Mission régionale d'autorité environnementale

**Avis sur le projet de centrale photovoltaïque flottante
au lieu-dit « Les Gallerandes » à Rosnay-l'Hôpital (10)
porté par la société Monaco Énergies Renouvelables**

n°MRAe 2023APGE63

Figure 2: Aménagement du projet

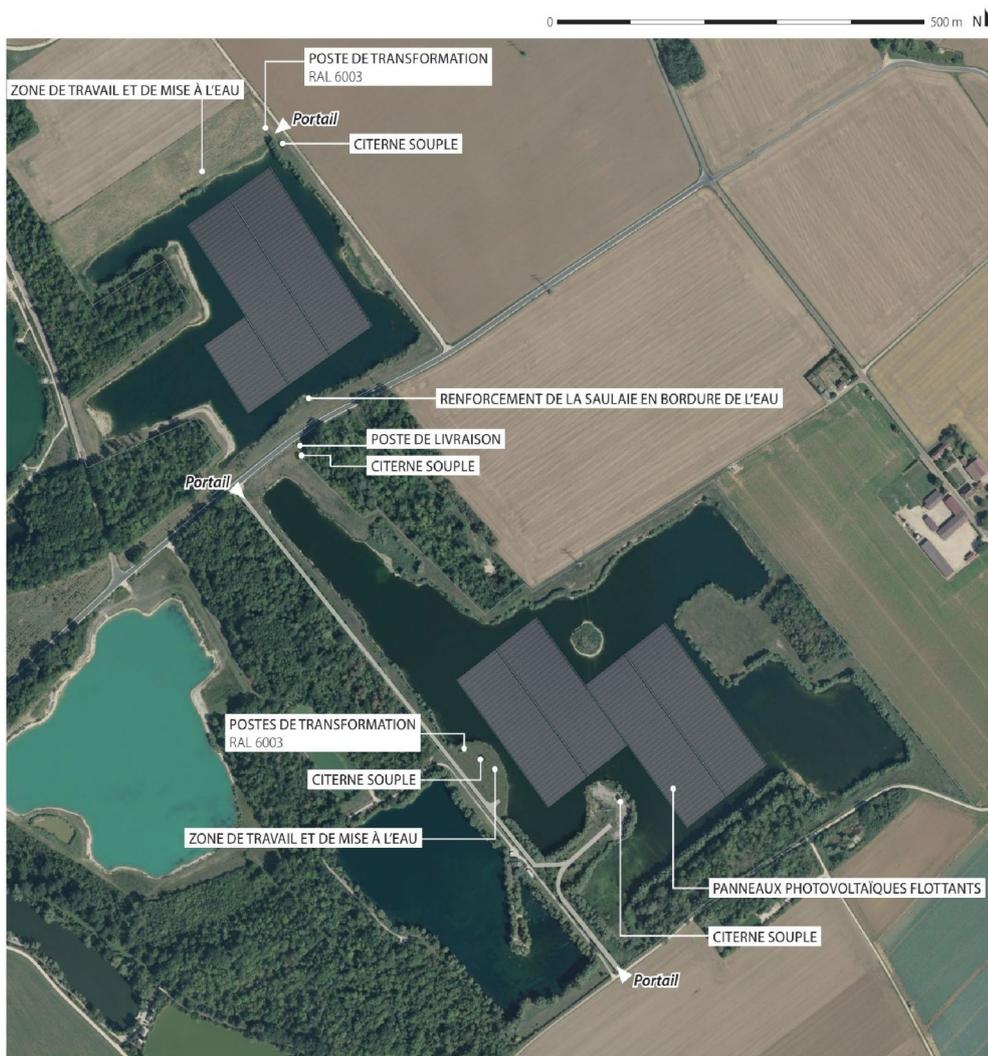
La surface projetée verticalement des panneaux solaires et des flotteurs est de 10 ha (4,1 ha sur le bassin nord et 5,9 ha sur le bassin sud). Les panneaux sont inclinés de 12° vers le sud-est. Au plus haut, la hauteur des structures sera de 0,6 m. Le projet comporte également un poste de livraison, 3 postes de transformation, 3 citernes incendie de 60 m³ et une clôture autour du projet.

Les modules photovoltaïques seront de type monocristallin. L'Ae signale qu'il existe des modules photovoltaïques cristallins multicouches qui présentent l'avantage par rapport à la technologie

monocouche de capter de l'énergie sur les deux faces, ce qui améliore le rendement (de 8 à 15 % supplémentaires pour atteindre un rendement de 25 %²).

Les panneaux photovoltaïques seront ancrés au fond du plan d'eau par des corps-morts en béton, ce qui permet d'éviter de placer des ancrages sur les berges qui présentent des enjeux en termes de biodiversité.

Les panneaux seront implantés à plus de 10 m du bord des plans d'eau, soit dans une zone où la profondeur est supérieure à 1,4 m, ce qui d'après le dossier ne permet pas le développement d'une végétation aquatique.

L'Ae recommande au pétitionnaire de justifier ce seuil de 1,4 m.
